Objet : Enquête publique portant sur la modification n°8 du PLU de Saint-Nazaire.

Références : Arrêté municipal du 02 avril 2012.

- Tours, Phares et Balises :

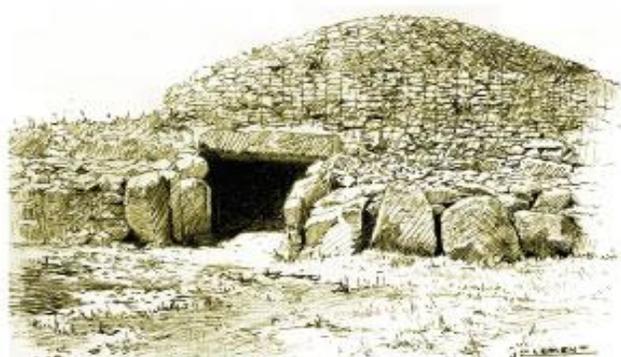
Hormis le Phare de la Tour du Commerce, du Phare de Kerlédé, qui sont protégés, nous souscrivons pleinement au classement de la Tour des Morées et du Phare du Grand Charpentier, tel que proposé.
